**Oggetto:** [ID: 10861] Procedura di V.I.A. - P.N.I.E.C., ai sensi dell'art. 23 del D.Lgs. 152/2006, e s.m.i., relativa al Progetto di un Impianto Eolico costituito da 12 aerogeneratori da 7,2 MW per una potenza complessiva di 86,4 MW e delle relative opere elettriche connesse localizzato nei Comuni di Mandas (SU), Escolca (SU), Serri (SU), Isili (SU) denominato "Lobadas". Proponente: RWE Renewables Italia S.r.l. Autorità Competente: Ministero dell'Ambiente e della Sicurezza Energetica (M.A.S.E.).  
**Trasmissione osservazioni**

Oggetto: **[ID: 10861] Procedura di V.I.A. - P.N.I.E.C., ai sensi dell'art. 23 del D.Lgs. 152/2006, e s.m.i., relativa al Progetto di un Impianto Eolico costituito da 12 aerogeneratori da 7,2 MW per una potenza complessiva di 86,4 MW e delle relative opere elettriche connesse localizzato nei Comuni di Mandas (SU), Escolca (SU), Serri (SU), Isili (SU) denominato "Lobadas". Proponente: RWE Renewables Italia S.r.l. Autorità Competente: Ministero dell'Ambiente e della Sicurezza Energetica (M.A.S.E.).**  
(RAS AOO 05-01-00 Prot. Uscita n.4772 del 12/02/2024).

**Oggetto:** [ID: 10861] Procedura di VIA - PNIEC, ai sensi dell'art. 23 del D.Lgs. 152/2006, relativ

- Carta interferenza opere SIMR
- 1 - Schematizzazione parallelismo condotta
- 2 - Schematizzazione attraversamento condotta

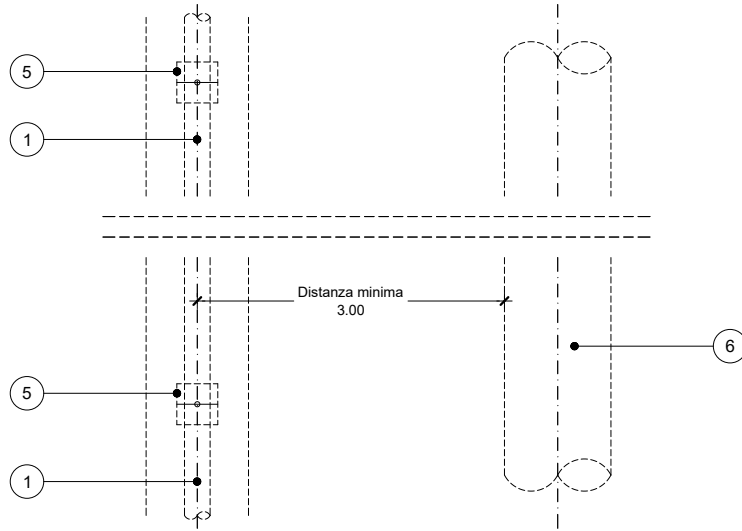
2. l'esame della documentazione di progetto, ha evidenziato la presenza di interferenza tra il cavidotto di connessione dell'impianto eolico in progetto con la seguente opera del Sistema Idrico Multisetoriale Regionale (SIMR):

- Adduzione impianto di potabilizzazione Is Barrocos (Cod SIMR 7A.C4)  
*Interferenza e parallelismo con cavidotto di connessione futura SSE utente*
  - Viabilità di accesso alla Diga di Is Barrocos  
*Interferenza con cavidotto di connessione.*

3. con riferimento alla schematizzazione planimetrica riportata in allegato, si rileva che il tracciato dell'elettrodotto di connessione dell'impianto eolico con la futura SSE Utente attraversa il sedime dell'opera acquedottistica sopra descritta, ma nella documentazione di progetto non si rinviene alcun elaborato di dettaglio che illustri le modalità di risoluzione dell'interferenza sopra riportata.

- 1) relazione tecnica specificamente dedicata alle interferenze dei lavori con le opere del SIMR, illustrativa delle modalità di risoluzione delle interferenze e delle soluzioni tecnologiche adottate. Queste dovranno essere compatibili con le modalità standard adottate dall'ENAS per la risoluzione delle interferenze originate da attraversamenti e/o parallelismi, in particolare dovrà essere assicurata la coerenza con lo schema tipo allegato (allegati 1 e 2);

- 2) elaborati grafici di dettaglio (planimetrie, sezioni, profili, particolari costruttivi) in numero tale da fornire un'adeguata descrizione delle soluzioni tecnologiche e costruttive proposte, sviluppati in adeguata scala di rappresentazione e debitamente quotati, dai quali sia possibile desumere ingombri, dimensioni spessori, altezze dei manufatti e degli elementi di impianto nonché i reciproci rapporti spaziali tra le opere interferenti e le opere del SIMR.

Di seguito la planimetria allegata al progetto pilota approvato, con indicazione del buffer zone:

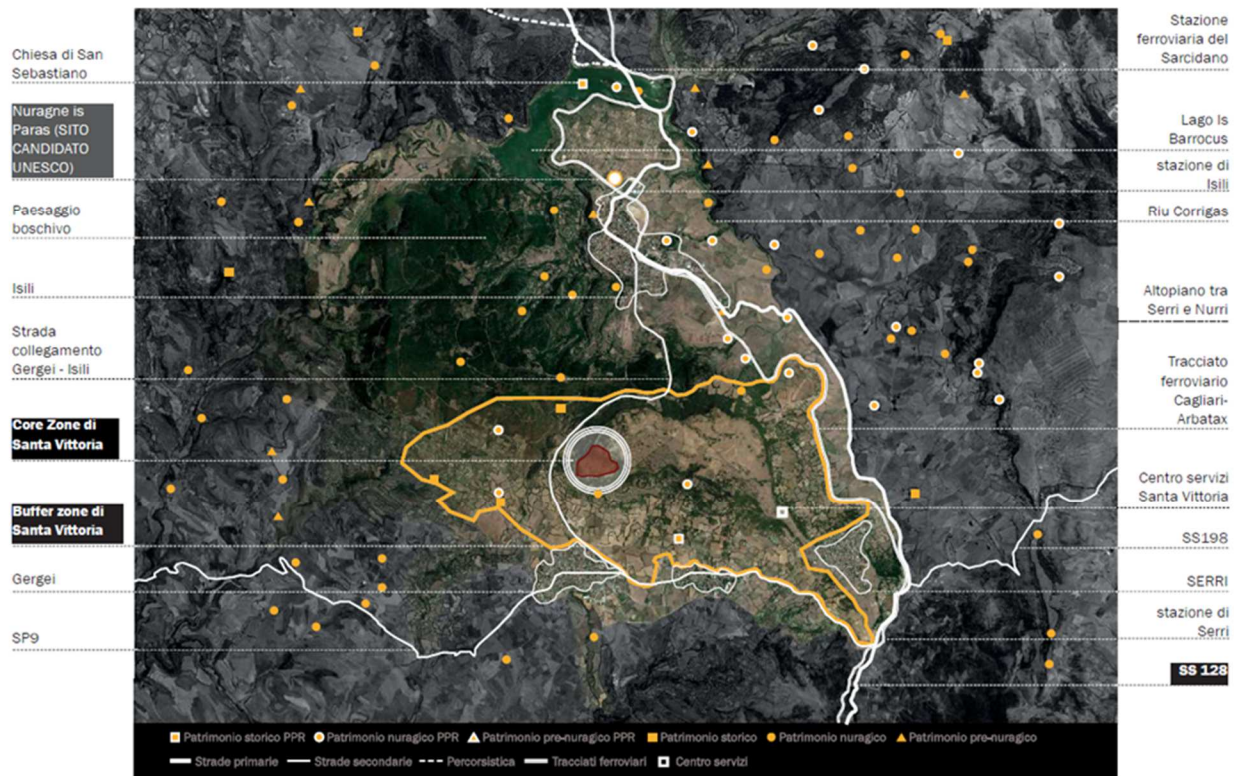
In particolar modo l’aerogeneratore WTG5 ricade nel buffer di rispetto individuato con il sopracitato progetto pilota.
